# 改善箇所説明図

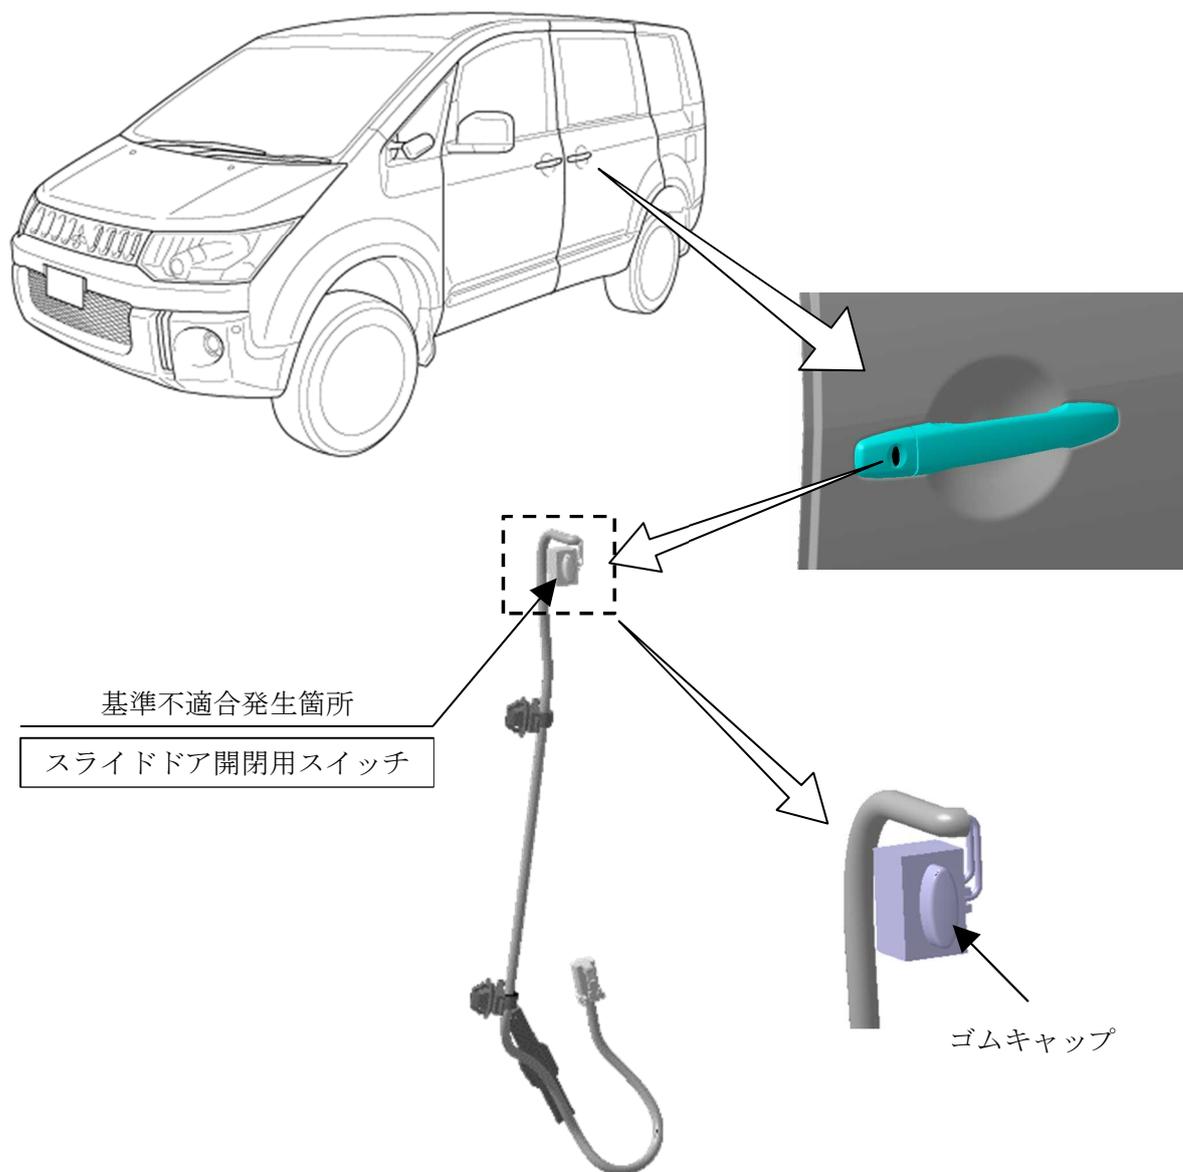
電動スライドドアの車外開閉用スイッチにおいて、製造不良によりゴムキャップに亀裂が入っているものがあり、亀裂部からスイッチ内部に浸入した水分により通電することがある。そのため、停車時や極低速走行時等の特定条件下で、意図せずスライドドアが開閉するおそれがある。

全車両、スライドドア開閉用スイッチを良品と交換する。

注：図中の  内は、交換する部品を示す。

識別：助手席側ドアローヒンジの取付けボルト(上側)頭部に、白または黄色ペイントを塗布する。
